西电集团医院 关于《新增 DSA 核技术利用项目环境影响报告 表》的审批请示

关于西电集团医院新增 DSA 核技术利用项目环境影响报告表

环境影响报告表技术评估专家组意见

图 9-2 DSA 治疗流程及产污环节示意图

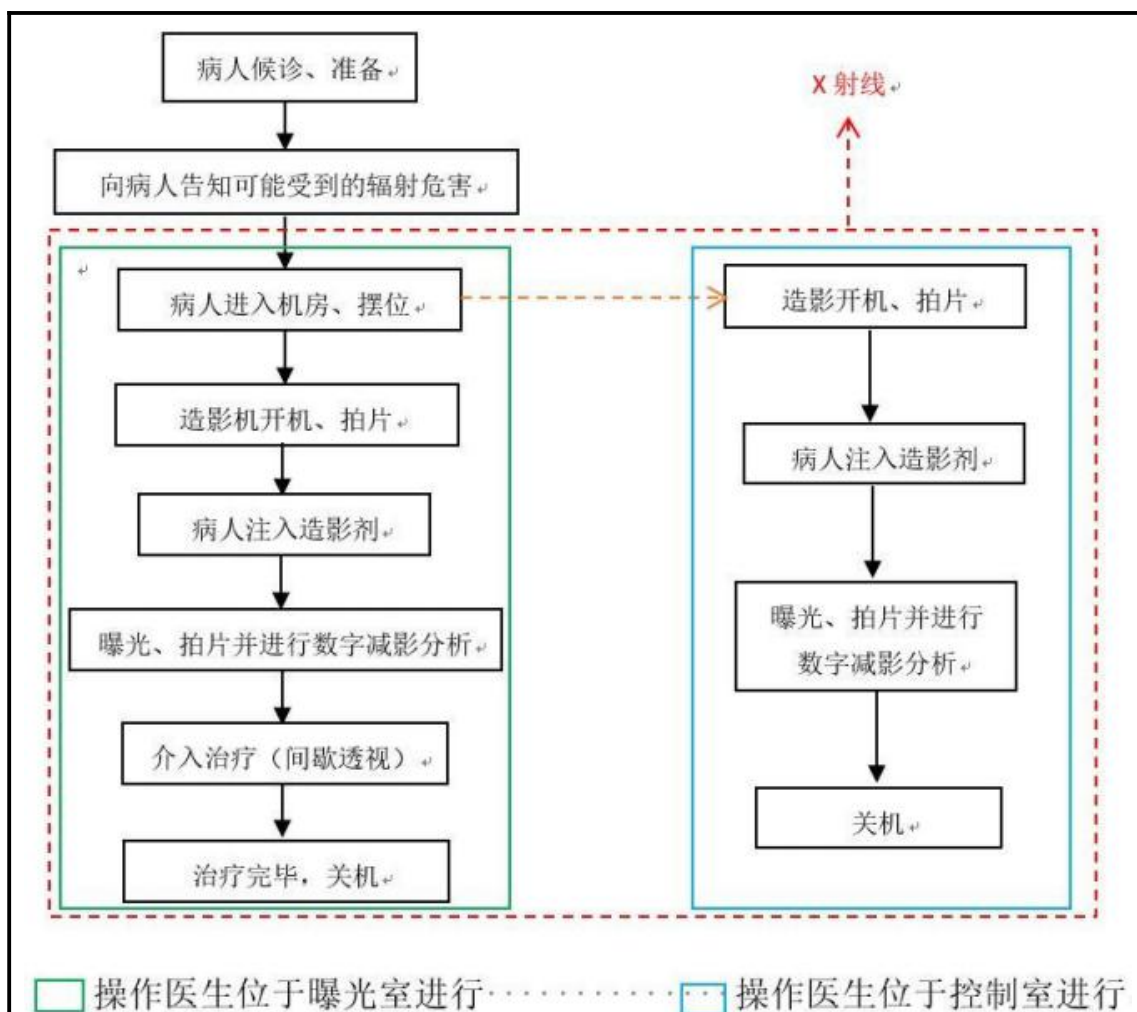
善环境保护目标表、产污环节图、控制区与监督区分图；

附图 6 西电集团医院新增 DSA 机房医护、患者、污物路线图

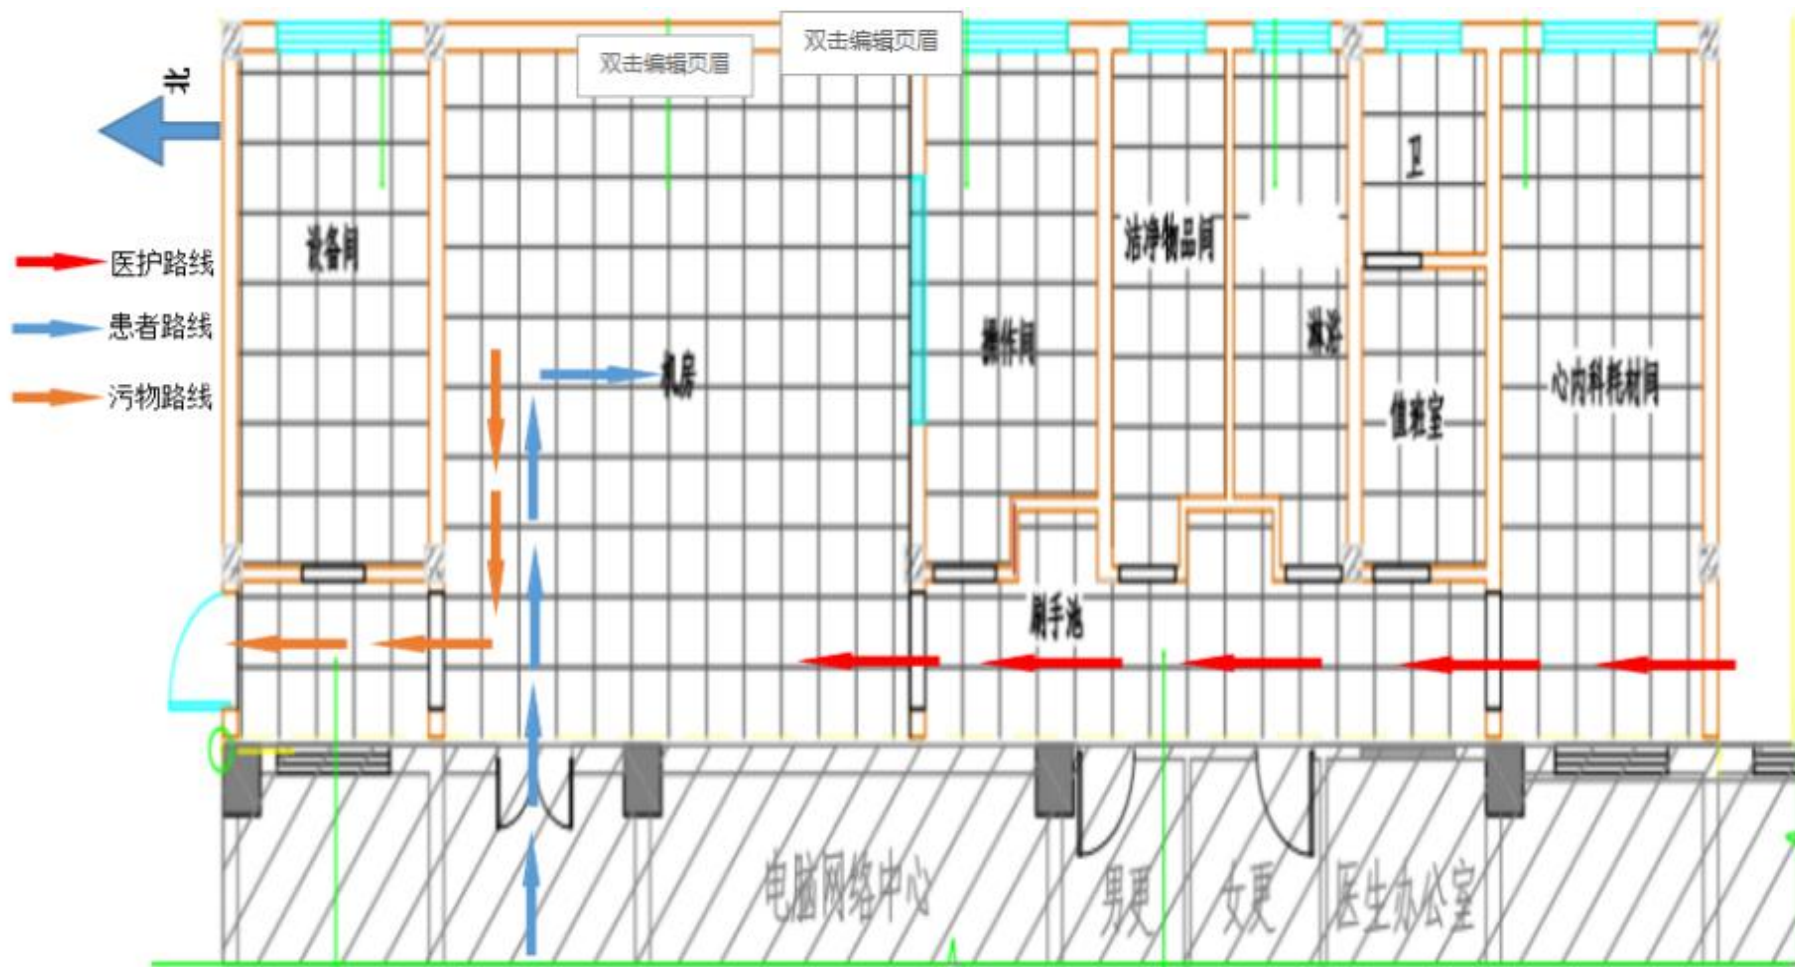
3、补充放射性工作人员、病人、污物通道评价内容；补充 DSA 机房各屏蔽体材料与铅当量折算过程以及结果；复核放射性工作人员剂量估算结果；
